## **PARC EOLIEN DES SAULES**

Communes de Fontaine-Uterte et Croix-Fonsomme (02)

### **MEMOIRE EN REPONSE A L'AVIS DE L'AUTORITE ENVIRONNEMENTALE**

**Carte 62 : Sensibilités ornithologiques associées à la variante définitive**

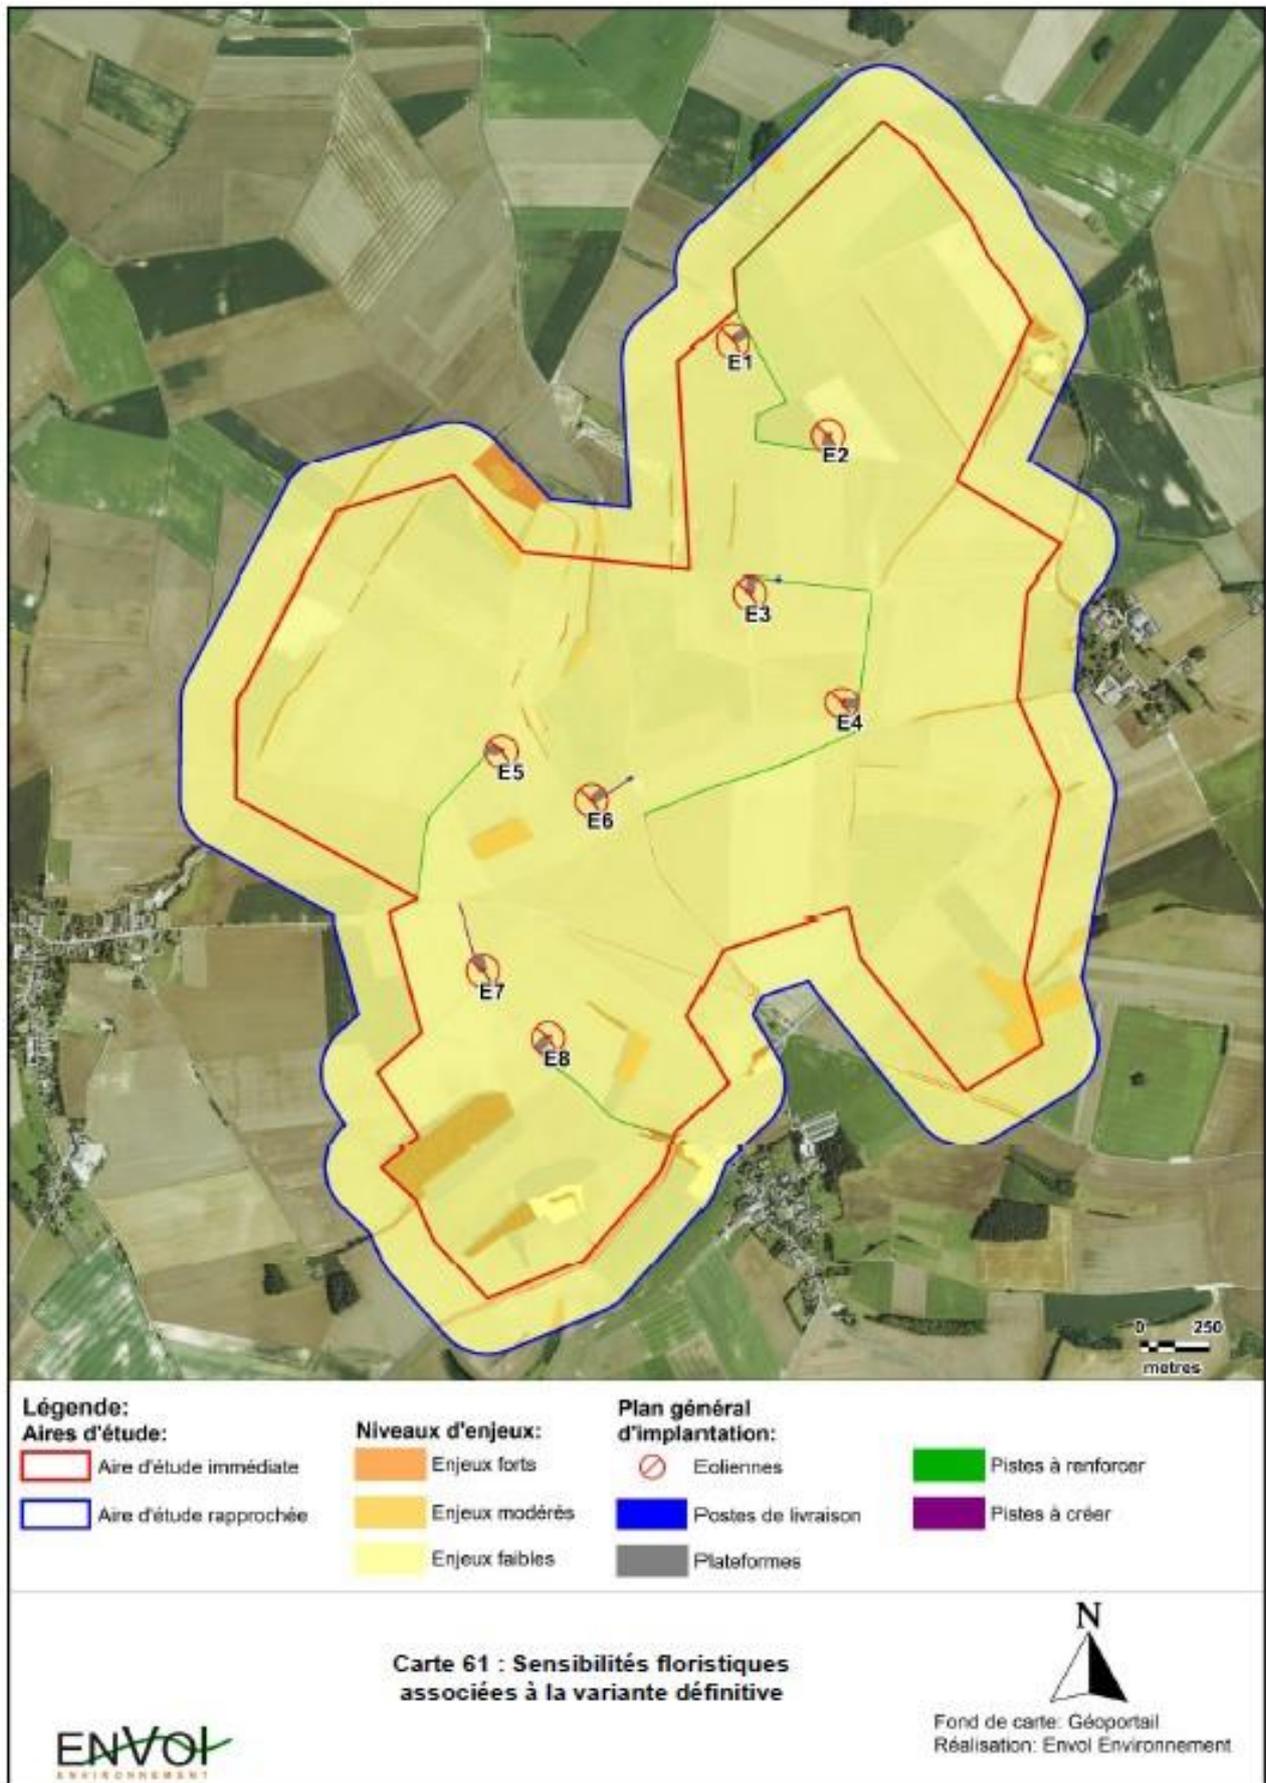
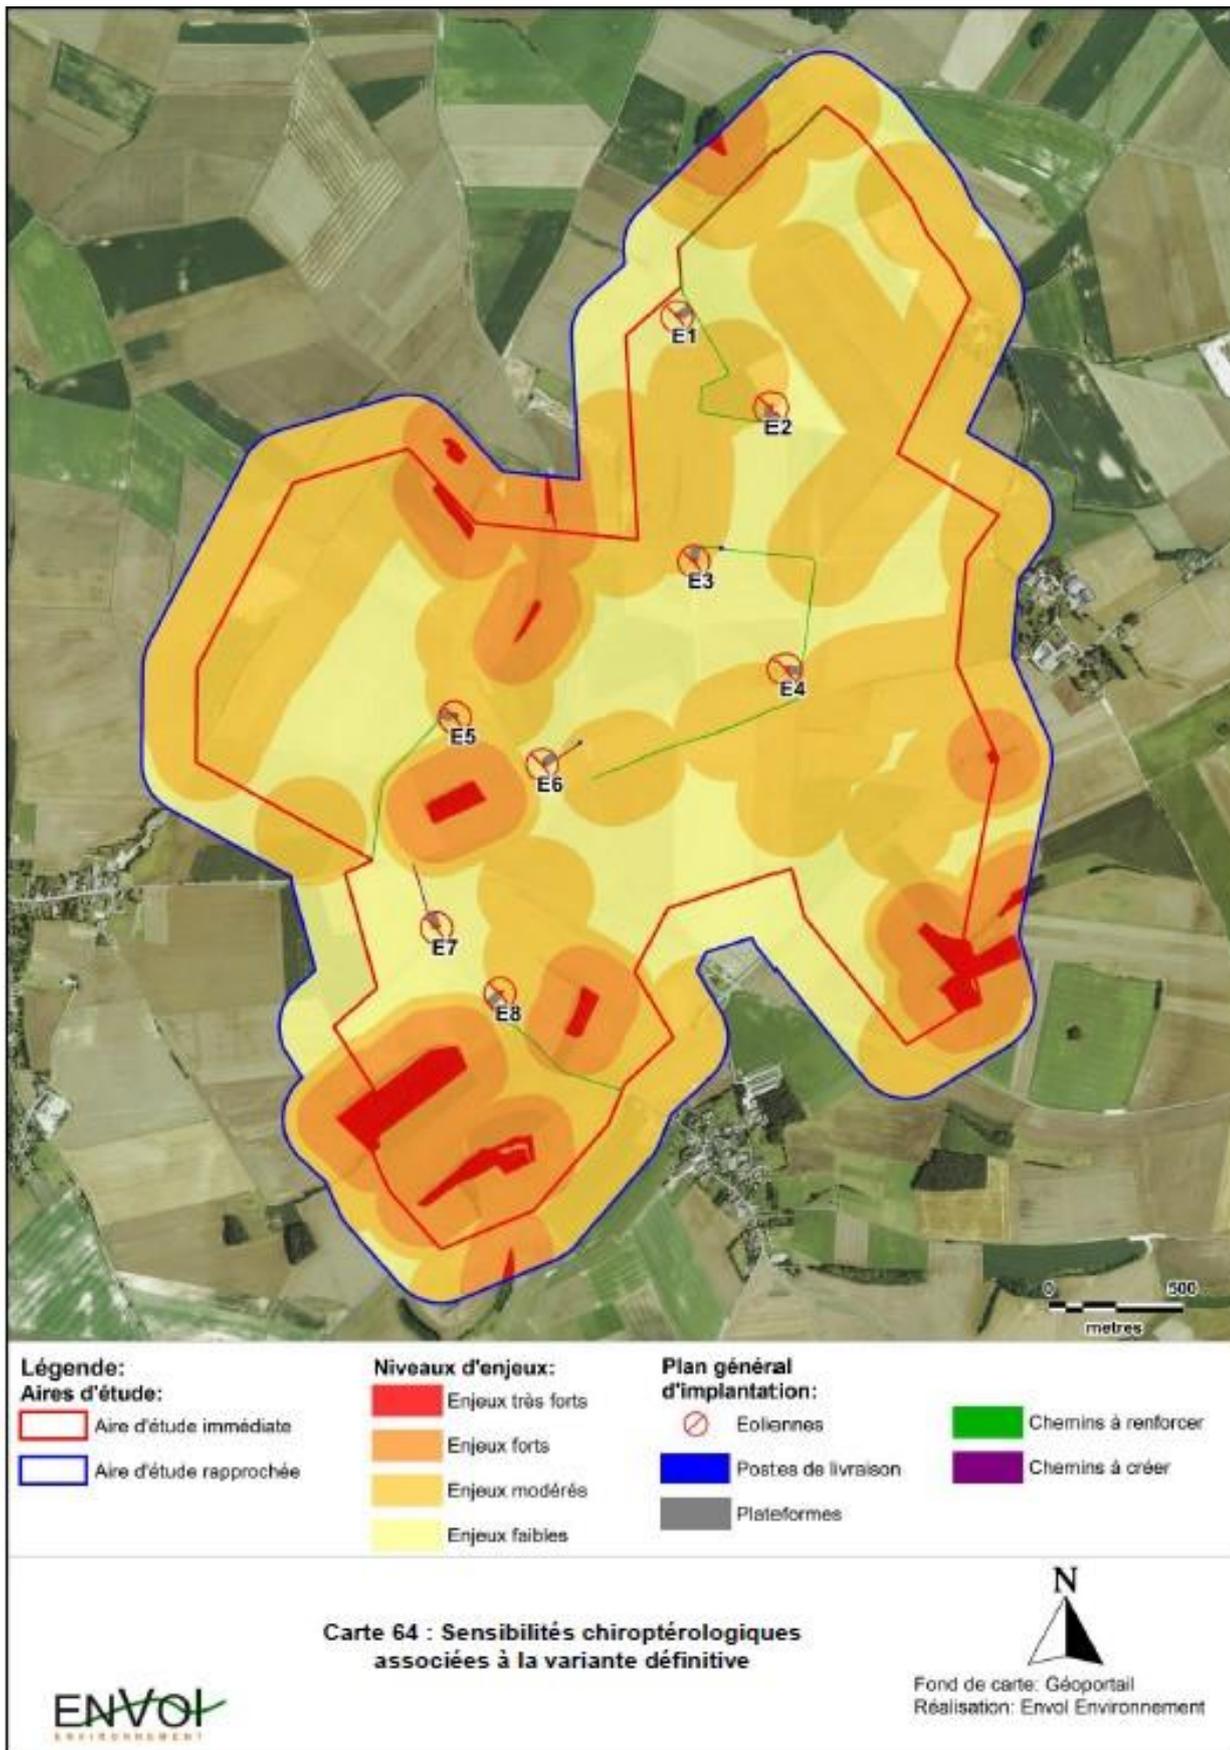
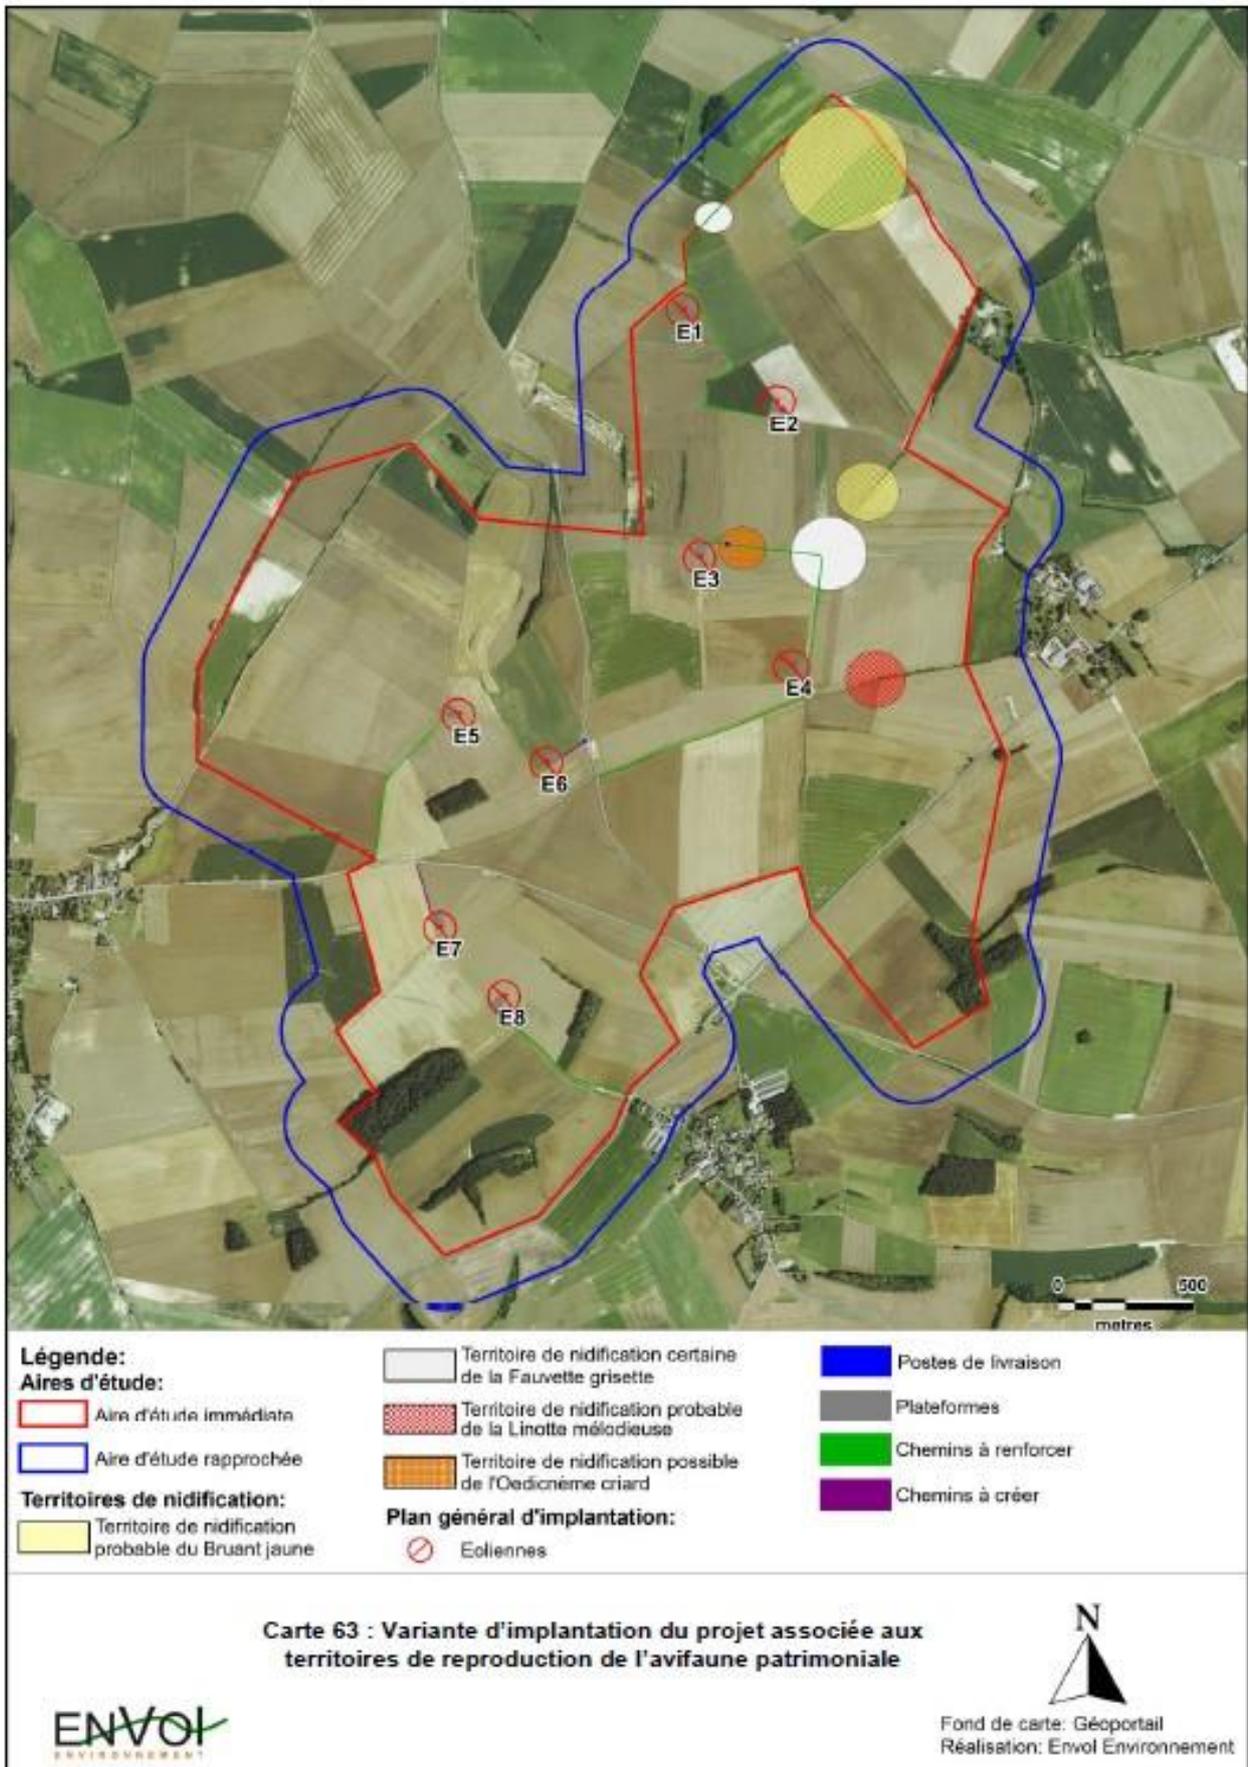
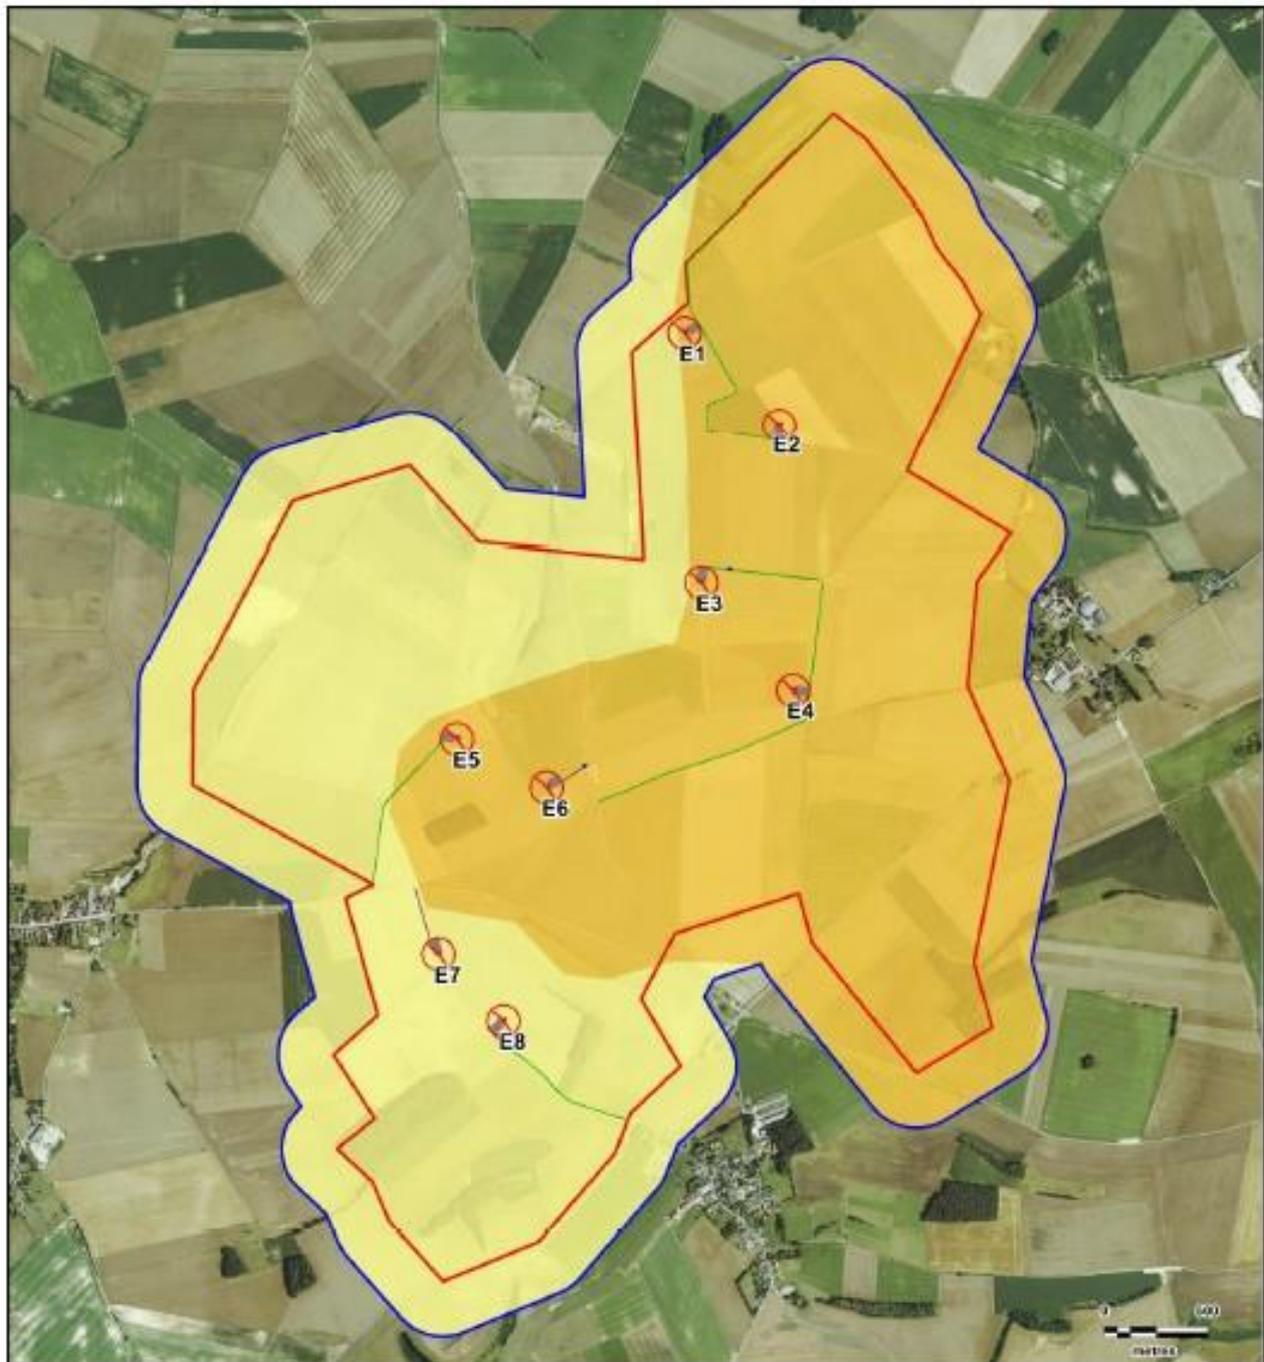
L'autorité environnementale recommande de compléter le dossier avec des cartes à enjeux.

◀ Les cartes d'enjeux ne reprennent pas l'implantation prévue des éoliennes, ce qui ne permet pas d'identifier aisément les problématiques ; c'est le cas par exemple de la carte des enjeux des habitats (page 279 de l'étude d'impact). ▶

Les cartographies des enjeux floristiques, chiroptérologiques, avifaunistiques et ornithologiques confrontés aux implantations du projet sont dressées des pages 361 à 364 de l'étude écologique.

Voici ci-dessous les quatre cartographies en question :
